סיכום מבדק שנתי-מבדקי בטיחות מנהל חינוך

סמל המוסד-620153
סוג המוסד-בית ספר
שם המוסד-בית ספר מעלות
כתובת המוסד-הרב יצחק בוסקילה 36
טלפון המוסד-088521148
פרטי המנהל/ת-חופית נווה
תאריך המבדק-א' 5/2/2023
? האם נמצאו ליקויים עם קדימות 0-כן
פרטי הבודק-אדם דור

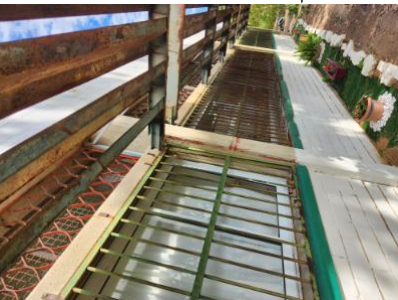
מדחס ייבדק תקופתית, ויחיה בעל מגן ושילוט אזהרה על "הפעלה 1-סדנת נגרות-מדחס שלא נבדק. אין תסקיר בדיקה תקף- - - -
34.6-7/2/2023 5: 03 - אוטומטית". אם המדחס מופעל חשמלית, הוא חייב בהארקה ובהזנה דרך ממסר פחת
